DECKBLATT

FESTSTELLUNGSENTWURF

Straßenbauverwaltung: Land Mecklenburg - Vorpommern Straße: B 111, Abschnitt: 130 Station: km 0,894 PROJIS-Nr.:	Unterlage: 10.2 Blatt: 1D Bauwerkskizze Maßstab: 1:100, 1:50
--	---

B 111 - Neubau Ortsumgehung Wolgast BW 1 - Brücke über die Ziese Bau-km: 901+201	
Aufgestellt: <i>i.A. Fiedler</i> i.A. Fiedler, DEGES Berlin, den 19.07.2018

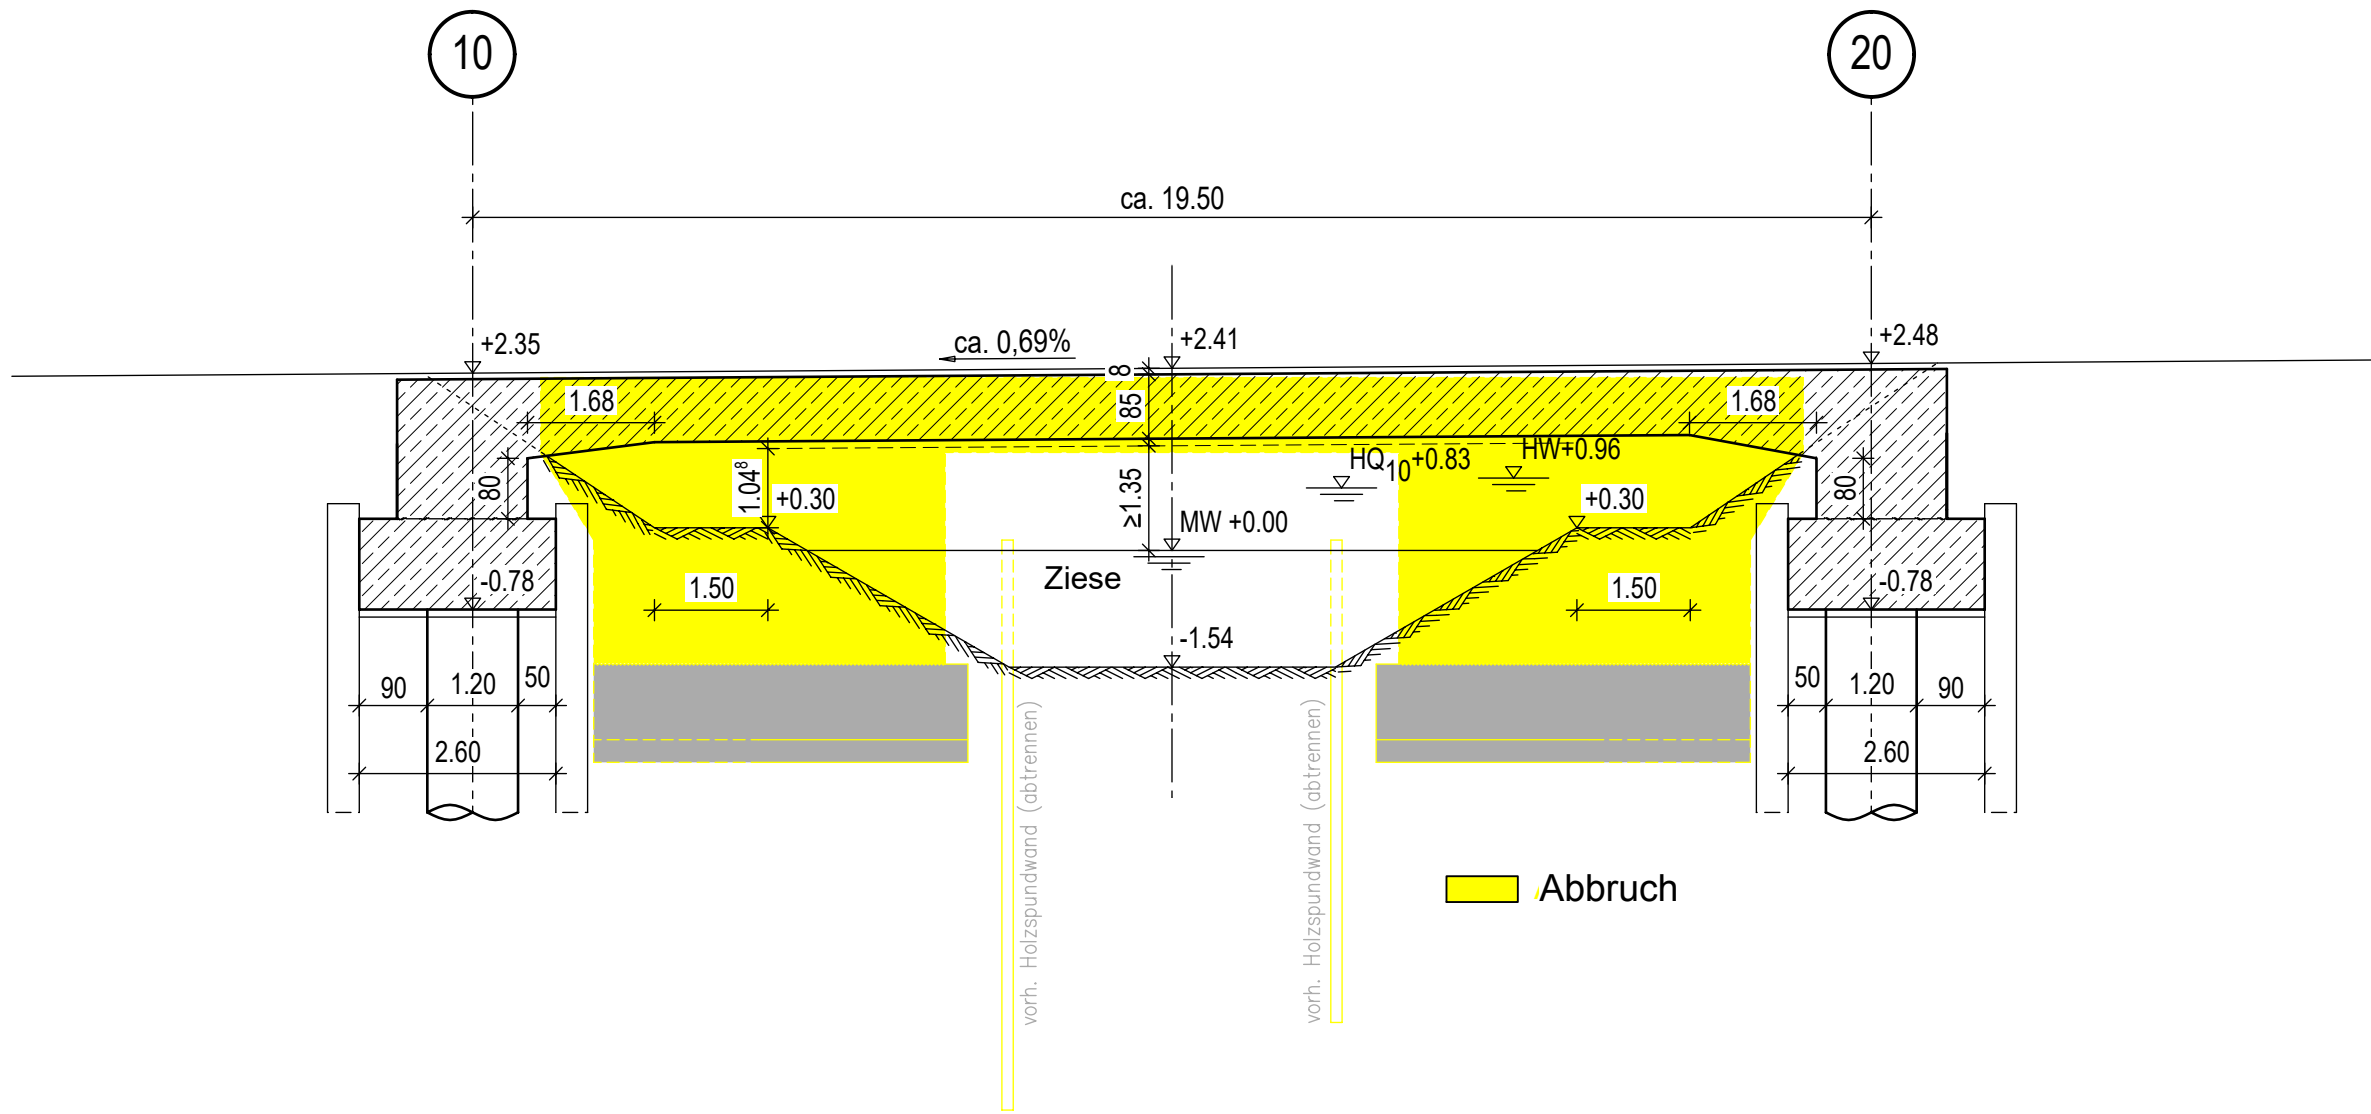
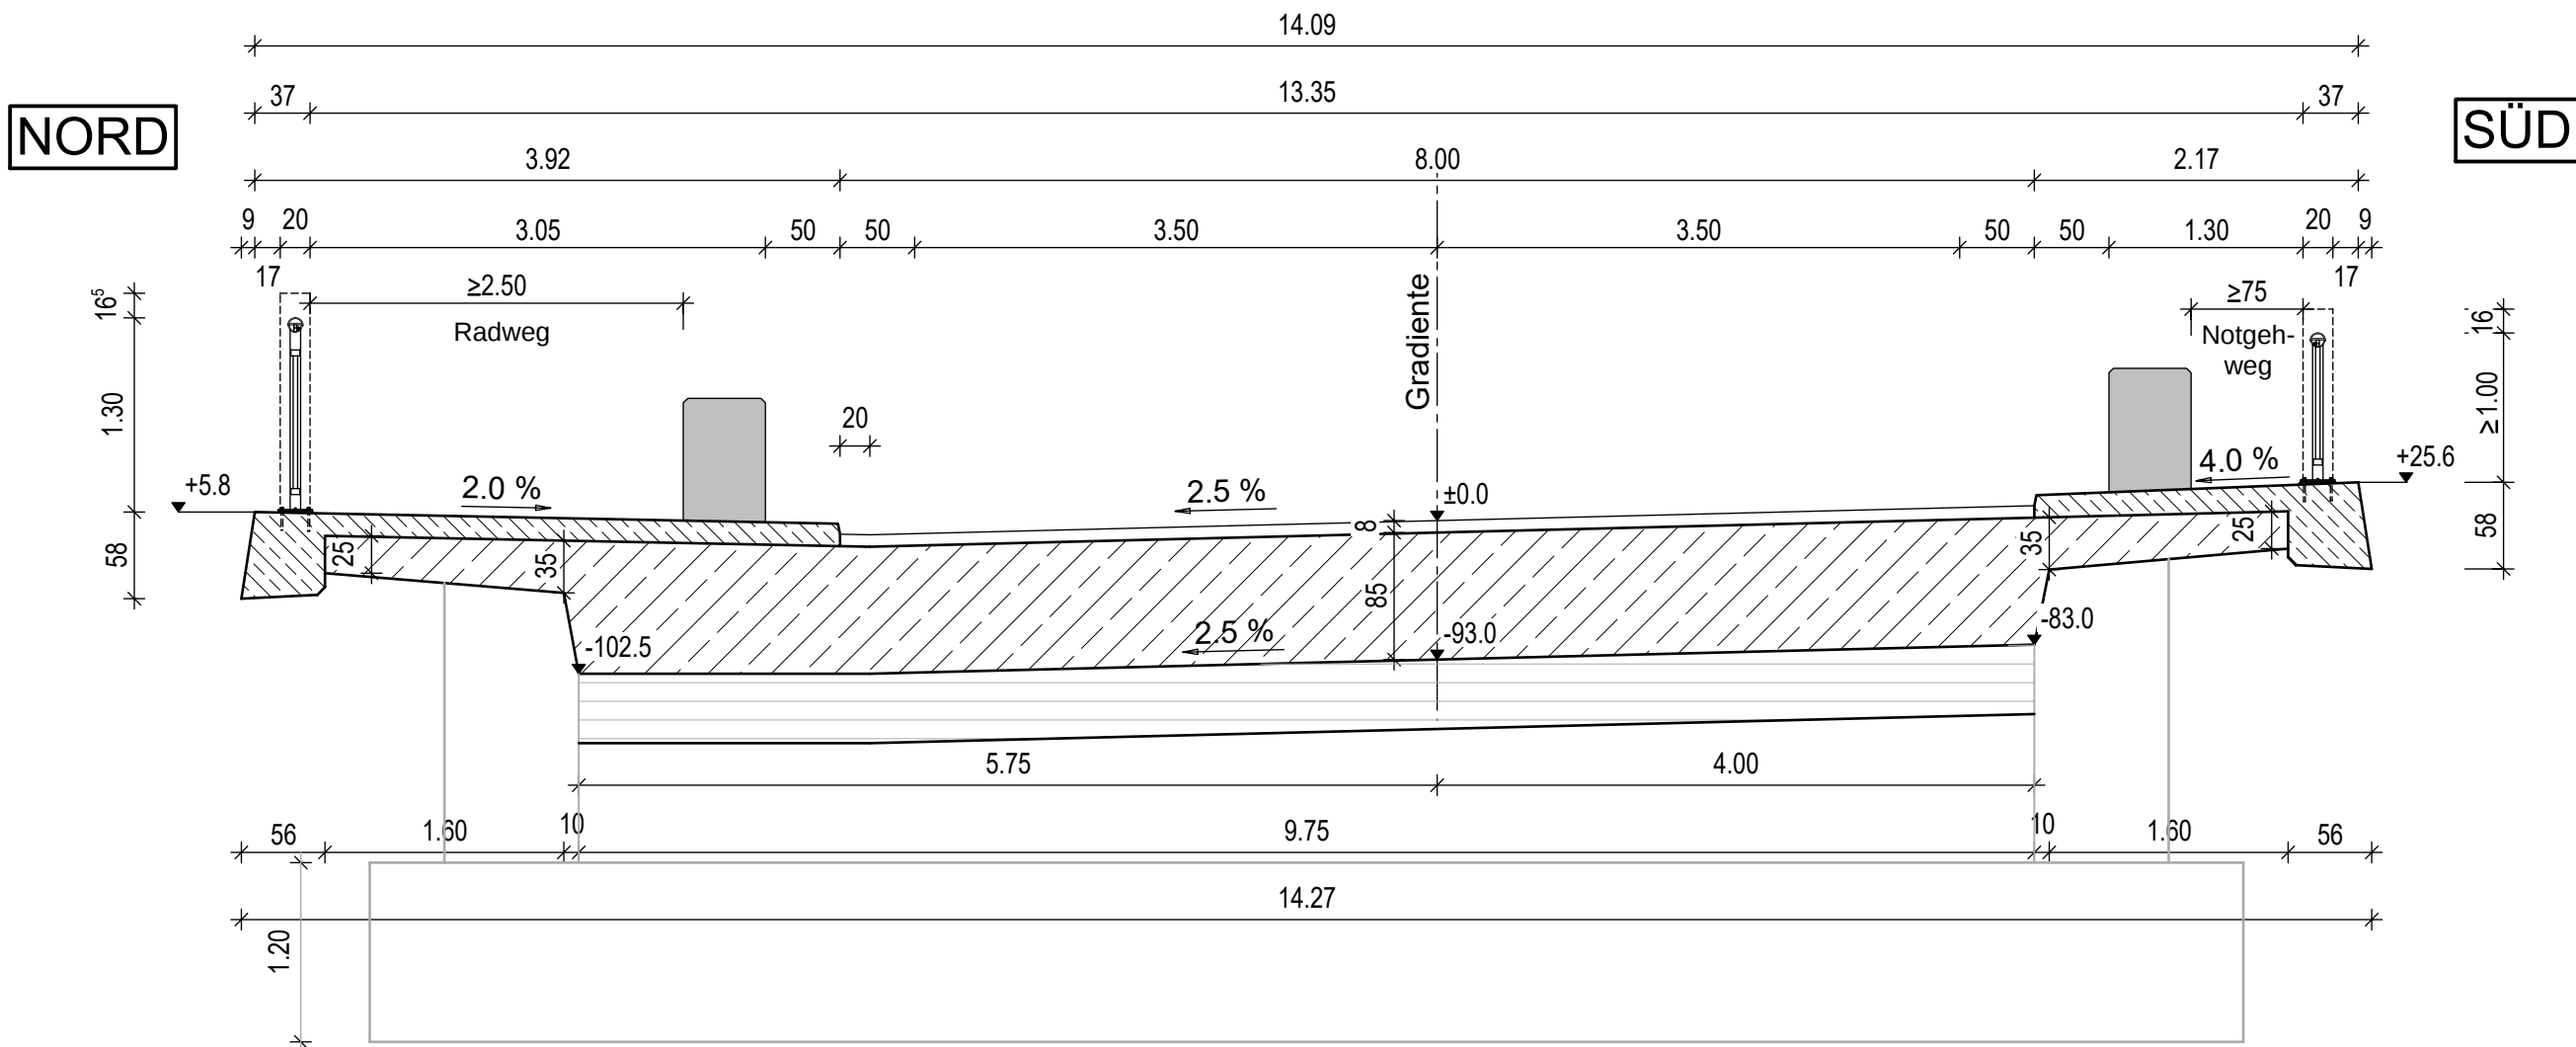
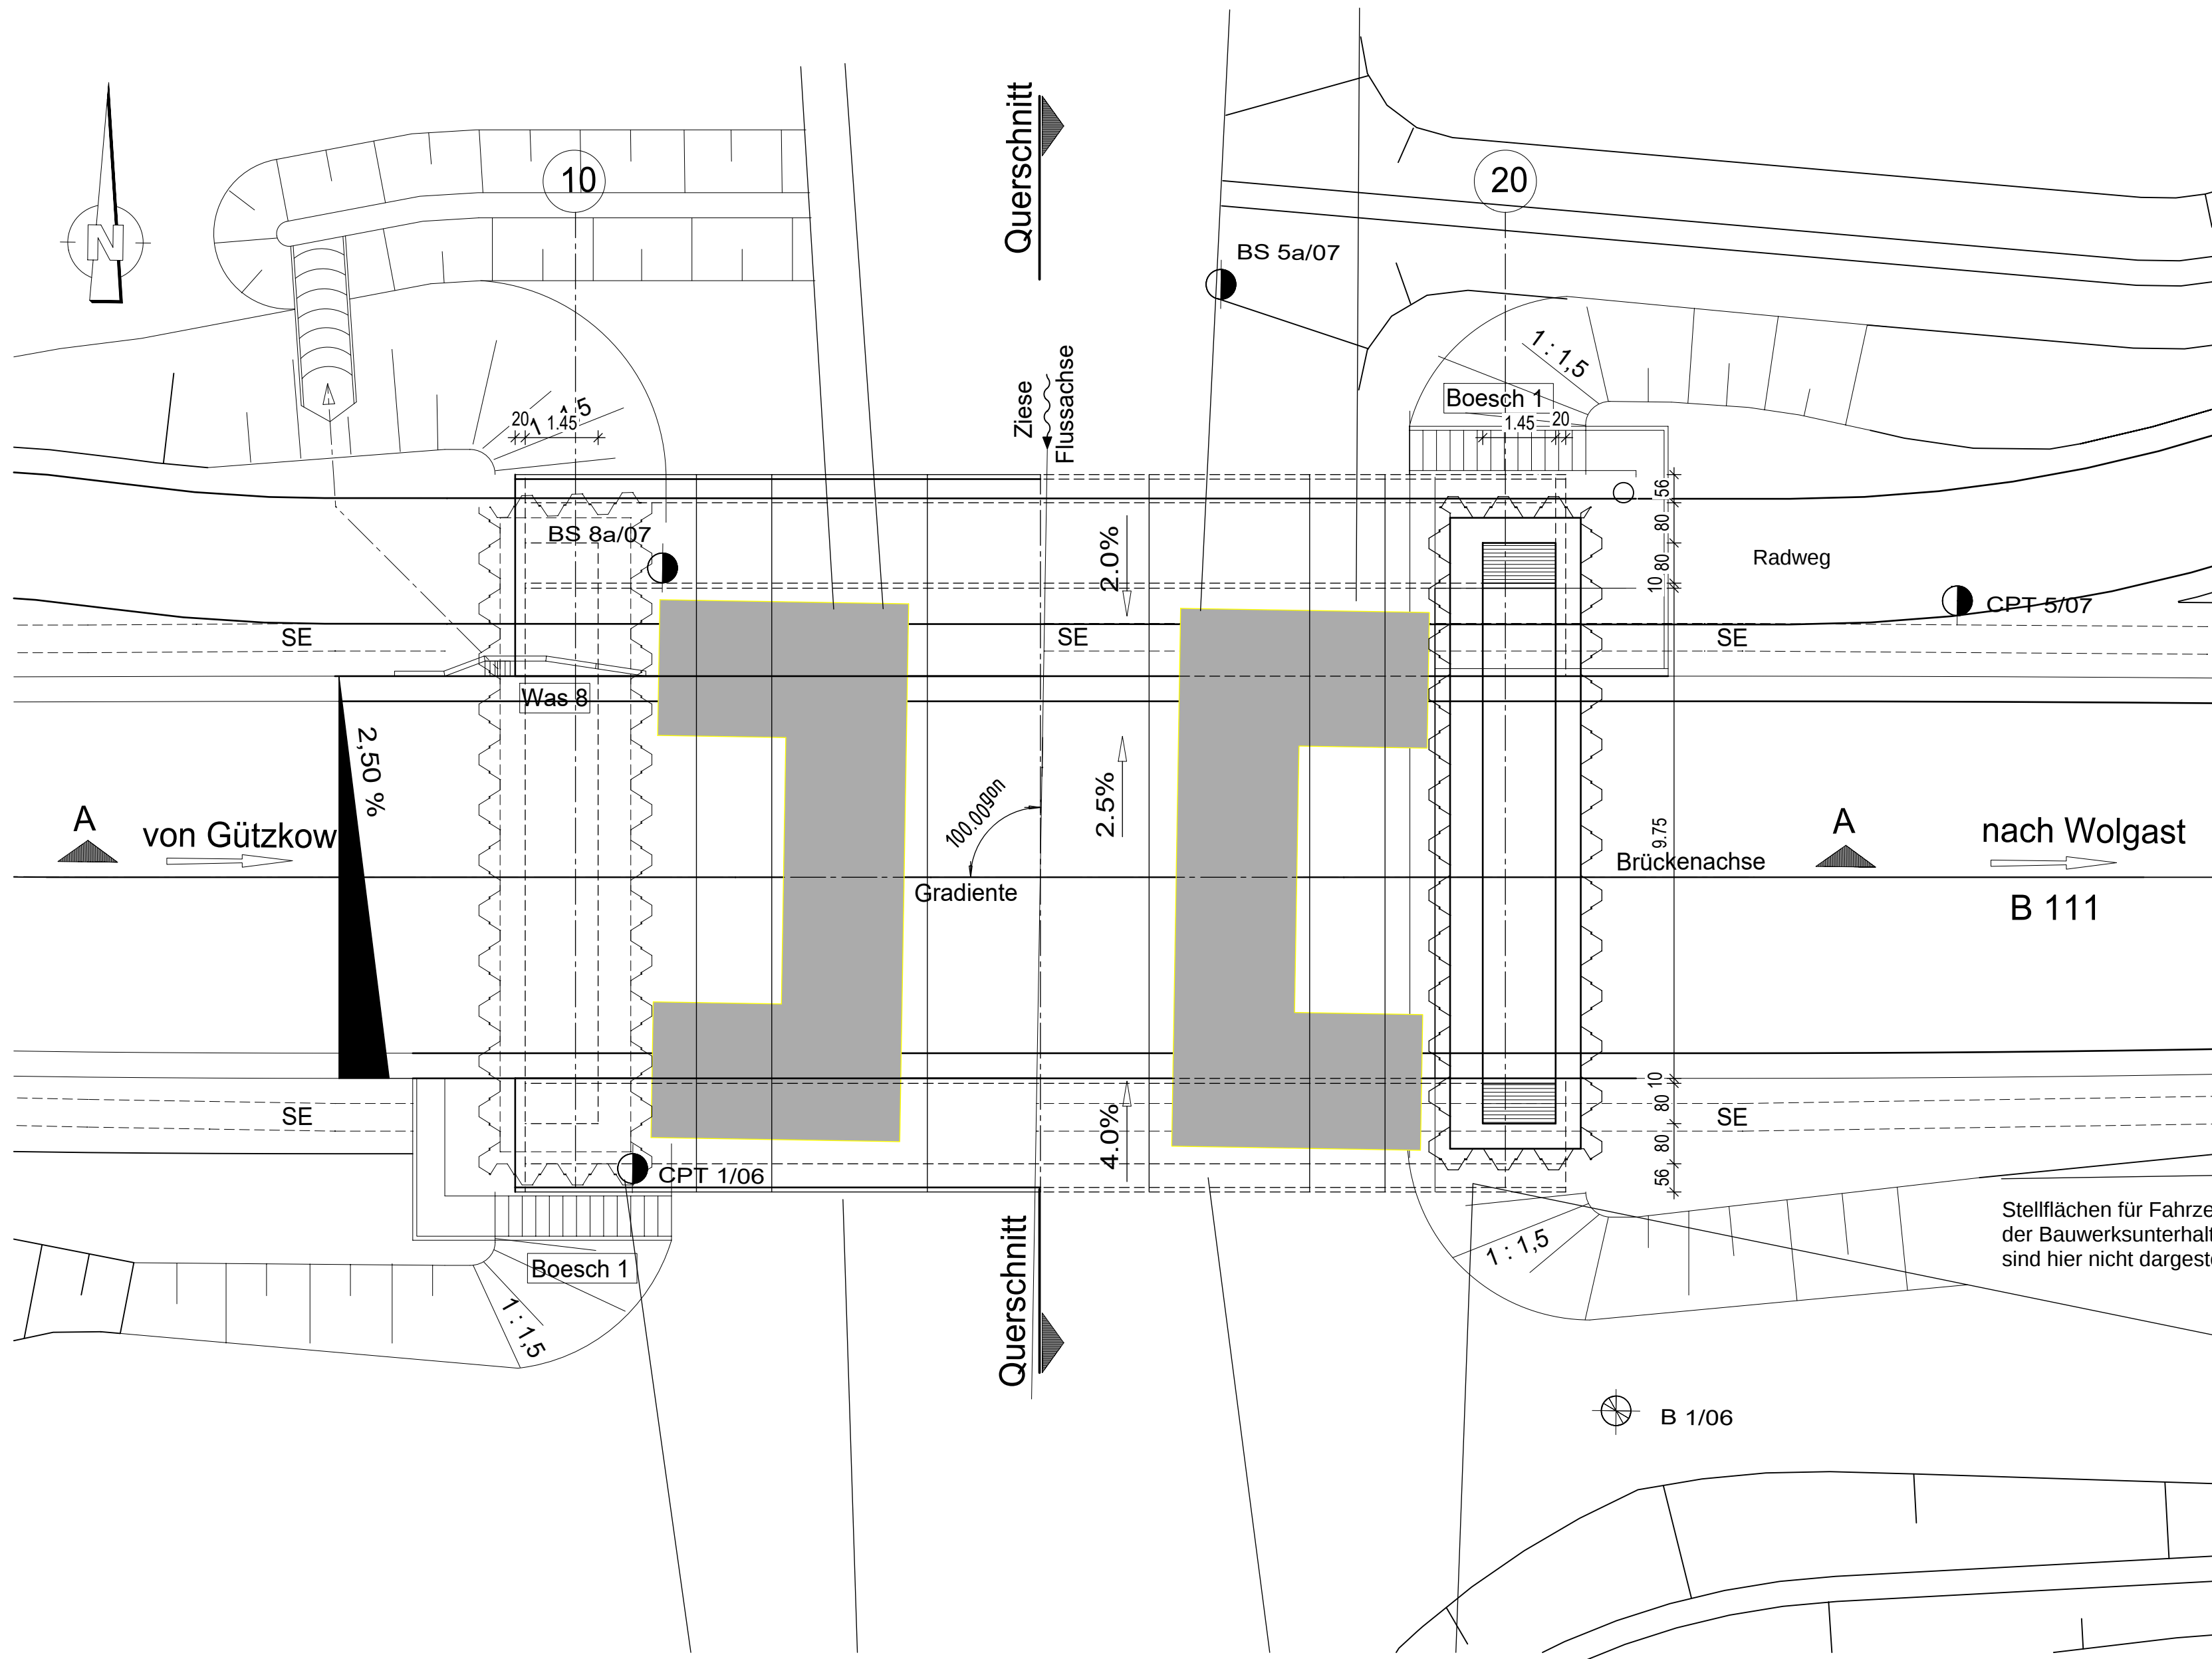
Nr.	Art der Änderung	Datum	Name
1	Anpassung der lichten Weite	22.11.19	Fischer

Bauart:	Stahlbeton - Spannbeton - Stahl-Verbund
Einwirkung Verkehrslast	DIN EN 1991-2 Lastmodell LM 1
Militärlastklasse	50/50-100
Einzelstützweite	ca. 19,50 m
Lichte Weite zw. den Widerlagern	ca. 18,10 m ca. 17,30 m
Kleinste lichte Höhe	≥ 1,35m ü. MW
Kreuzungswinkel	100 gon
Breite zw. den Geländern	13,35 m
Brückenfläche	ca. 260 m²
